Avis délibéré de l’Autorité environnementale sur le parc éolien de la Vallée bleue à Berlise (02) et Renneville (08)

n°Ae : 2021-11

Avis délibéré n° 2021-11 adopté lors de la séance du 5 mai 2021

Figure 5 – Effets cumulés d'influence visuelle (Source : dossier)

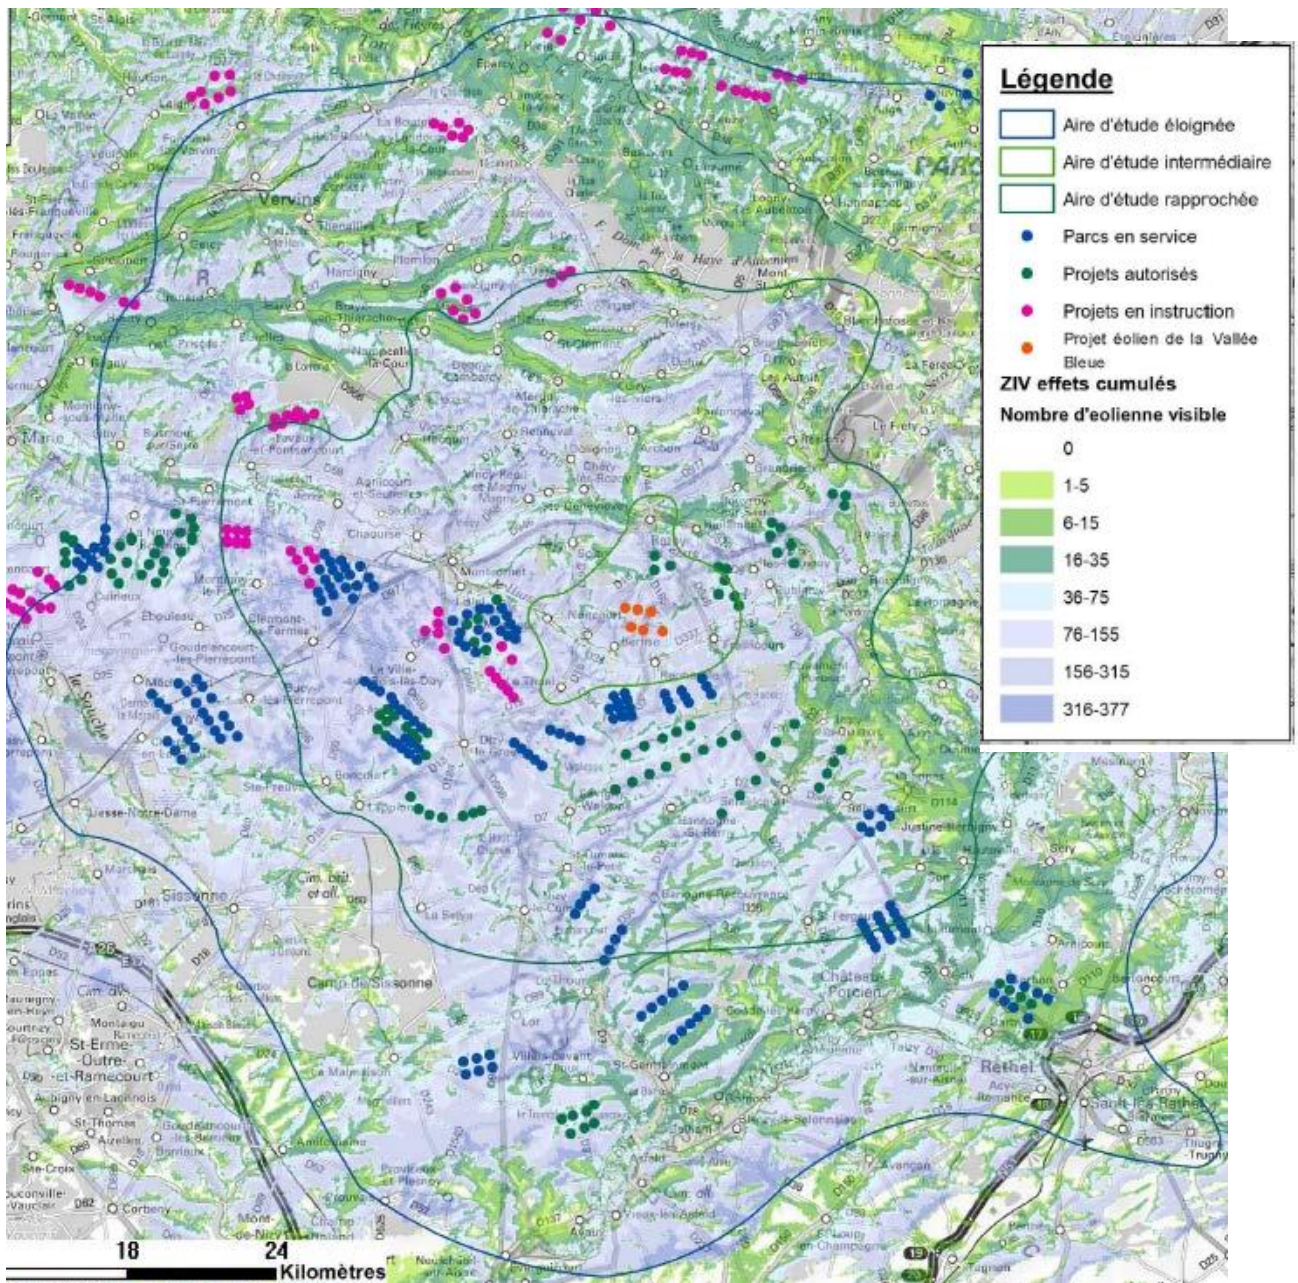
S'agissant du paysage, la figure 5 montre que le parc de la Vallée bleue s'implante dans un secteur comportant plusieurs centaines d'éoliennes.

Les choix d'implantation induisent un phénomène potentiel de saturation visuelle et potentiellement de perte de biodiversité. En effet, l'omniprésence de l'éolien et la vitesse des autorisations, des constructions et des mises en service sont susceptibles d'avoir des effets plus importants que ceux que la maîtrise d'ouvrage du parc de la Vallée bleue est en mesure d'évaluer.

L'Ae recommande à l'État de s'appuyer, pour la délivrance des nouvelles autorisations sur des projets éoliens, sur un bilan à l'échelle des territoires à forte densité éolienne des évolutions de la biodiversité et des paysages intervenues depuis l'implantation des premiers parcs, nécessaire à l'appréciation des effets cumulés.
